改善箇所説明図

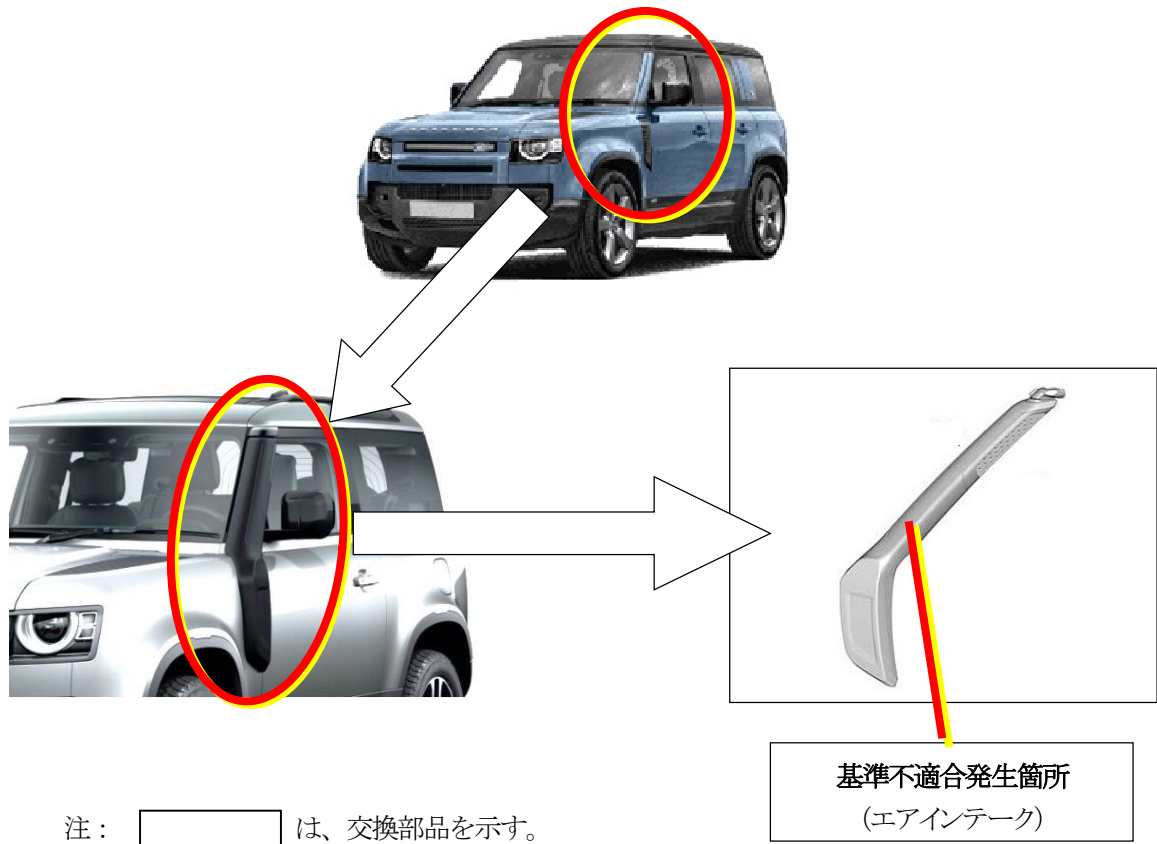
基準不適合発生箇所

純正アクセサリーのエアインテークにおいて、走行時の風圧等における設計検討が不十分なため、取付強度が不足している。そのため、最悪の場合、走行中の風圧等により、当該部品が脱落し他の交通の妨げとなるおそれがある。

改善の内容

全車両、エアインテーク取付けの取付け方法を変更する。

識別：エアインテーク最下部の取付けボルトに黄色ペイントを塗布する。
